cRESSon クレソンRESの訂正

図面(組立説明書)の中の一部に部品番号誤りがありました。 2020-01-20版のみの間違いです。

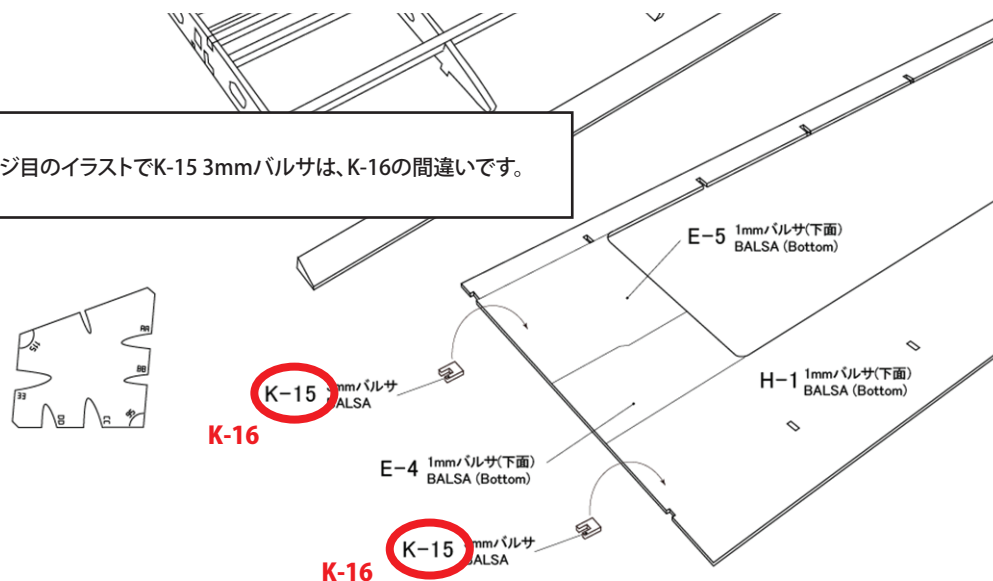
3ページ目のイラストでK-15 3mm/バルサは、K-16の間違いです。

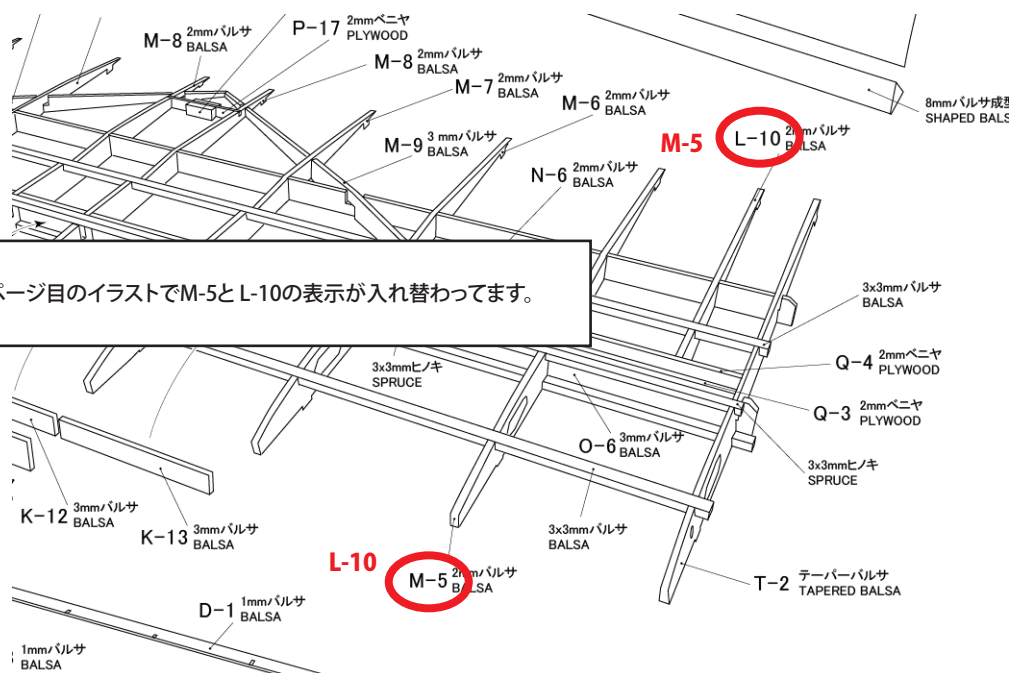
5ページ目のイラストでM-5とL-10の表示が入れ替わってます。
